入間市公共施設マネジメント事業計画学校統合地区検討会議(西武地区) 第7回説明資料

西武中学校南側斜面について

令和2年9月30日(水)

入間市

図11 斜面①の断面図(標高と校舎からの距離) 起点からの距離

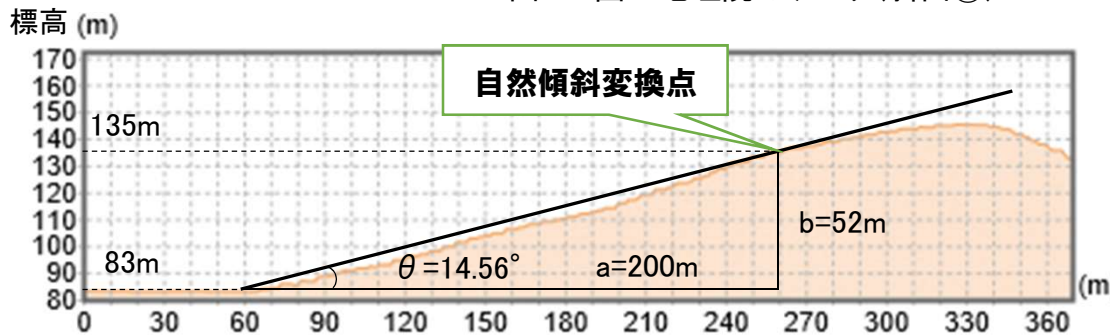
中学校の校舎を起点として当該資料と概ね同じ位置に線を引き、出力される断面図(図11参照)について分析しました。

よって、斜面①角度は、約 14.56° でした。

斜面①の勾配は、上記計算のとおり 14.56° であり、急傾斜地に該当しないため、その高さは0mになります。

斜面の下端から既存校舎までの距離は、図11のとおり60m程度あります。急傾斜地でないため、基準に該当しませんが、現状は、基準以上離れています。

斜面勾配は、14.56度であり、土砂災害のデータ(図2、図3参照)の斜面勾配における災害頻度分布と照らし合わせてみると土砂災害発生リスクが低い斜面であることが分かります。

斜面の下端から既存校舎までの距離は、60m程度離れており、土砂災害のデータ(図6、図7参照)の崩土の到達距離における頻度分布と照らし合わせてみると崩土が到達するリスクが低い、十分な距離が確保されていることが分かります。

斜面①の土砂災害発生リスクは、以上の結果から極めて低いものと考えられます。

図13 斜面②の断面図(標高と校舎からの距離)

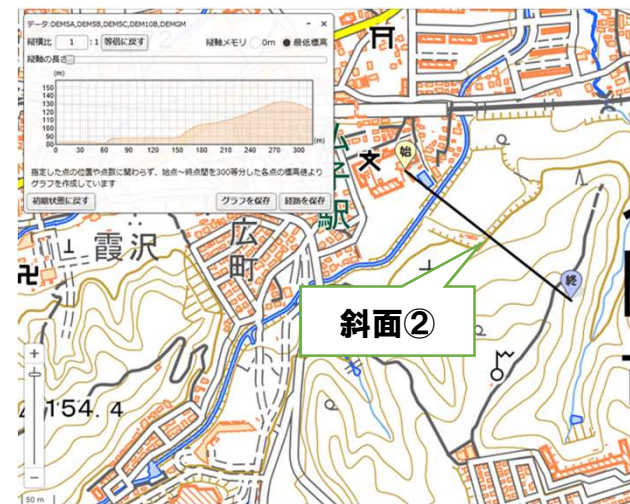
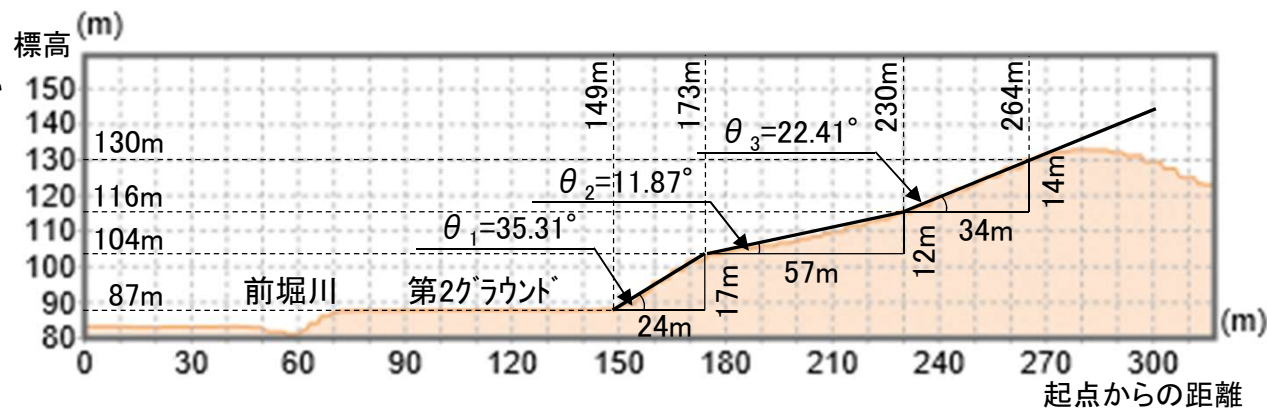
中学校の校舎を起点として当該資料と概ね同じ位置に線を引き、出力される断面図(図13参照)について分析しました。

斜面②の勾配は、上記計算のとおり第2グラウンドに最も近い斜面 θ_1 の角度が 35.31° で急傾斜地に該当し、その高さは、17m程度になります。

斜面の下端から既存校舎までの距離は、図13のとおり150m程度あります。前堀川までは90m程度あります。

委員提出の資料では、「②の角度を見ると、第2グラウンドへと上る段差と、第2グラウンドから斜面へ入った所で特に大きく、40度に達しています。…30度を超える部分は特に危険があると考えられます。」との記載がありますが…

斜面勾配は、第2グラウンドに最も近い斜面で35.31度で急傾斜地に該当します。しかし、この斜面は、第2グラウンドの造成時にできたもので、擁壁の設置により既に安全上必要な措置が講じられており、土砂災害発生リスクが低い斜面になっています。(図14参照)

斜面の下端から既存校舎までの距離は、150m程度離れており、土砂災害のデータ(図8、図9参照)の崩壊の高さと崩土の到達距離の関係から、斜面②の場合、高さ17mの2倍に当たる34m以上斜面から離れていれば、十分に土砂災害のリスクが低いと考えられます。

斜面②の土砂災害発生リスクは、以上の結果から極めて低いものと考えられます。

「第2グラウンドへと上る段差」は、第2グラウンドの造成時にできた斜面であり、擁壁の設置により既に安全上必要な措置が講じられていますので、土砂災害発生のリスクが低い斜面になっています。(図15参照)
